**Европейская экономическая комиссия****Комитет по внутреннему транспорту****Всемирный форум для согласования правил
в области транспортных средств**

Сто девяносто четвертая сессия

Соглашение 1958 года:**рассмотрение проектов поправок к существующим
правилам ООН, представленных GRSG****Предложение по дополнению 2 к поправкам серии 02
к Правилам № 110 ООН (транспортные средства,
работающие на сжиженном природном газе
и сжиженном природном газе)****Представлено Рабочей группой по общим предписаниям,
касающимся безопасности***

Пример 2

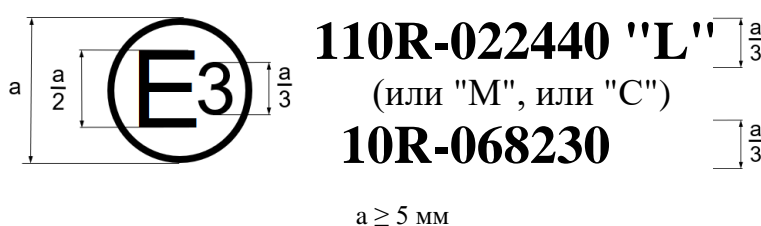
Приложение 2А изменить следующим образом:

(См. пункт 7.4.3 настоящих Правил)

Этот знак официального утверждения, проставляемый на элементе оборудования КПП и/или СПГ, означает, что данный элемент оборудования официально утвержден в Италии (Е 3) на основании Правил № 110 ООН под номером

официального утверждения 022440, а также на основании Правил № 10 ООН под номером официального утверждения 068230. Первые две цифры первого номера официального утверждения указывают, что официальное утверждение было предоставлено в соответствии с требованиями Правил № 110 ООН с внесенными в них поправками серии 02.

Первые две цифры второго номера официального утверждения указывают, что официальное утверждение было предоставлено в соответствии с требованиями Правил № 10 ООН с внесенными в них поправками серии 06».

«7.4.3 Если элемент оборудования соответствует типу элемента оборудования, официально утвержденному на основании еще одних или нескольких других правил ООН, и если различные официальные утверждения были предоставлены одной и той же страной, то для этой конкретной страны повторять обозначение, предписанное в пункте 7.4.1 выше, не нужно; в этом случае номера Правил и официального утверждения, а также дополнительные обозначения всех правил, в соответствии с которыми в одной и той же стране были предоставлены официальные утверждения, должны быть расположены в виде строк справа от обозначения, предписанного в пункте 7.4.1 выше».
